Einwendungen zum Planfeststellungsverfahren für die Verkehrsanlagen im Zentralen Bereich von Berlin

aus SIGNAL 06/1994 (August 1994), Seite 19-22 (Artikel-Nr: 10003322)

An die Senatsverwaltung für Verkehr und Betriebe

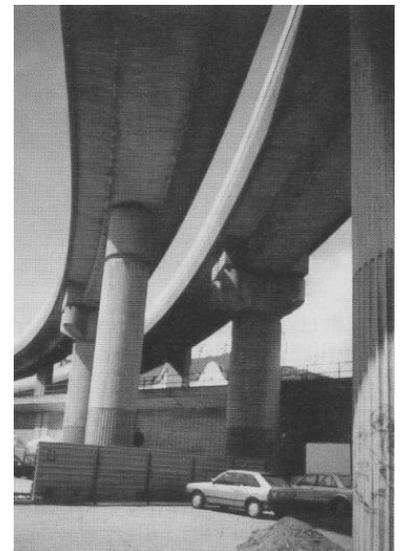
Wer sich den «Overfly», die Hochbahntrasse im Bereich Perleberger Brücke/Mettmannplatz nicht vorstellen kann, sollte nach Hamburg fahren. So oder so ähnlich wie diese Ausfädelung der S-Bahn nach HH-Harburg würde auch die Trasse durch Moabit und Wedding aussehen. (Foto: Ingo Franßen)
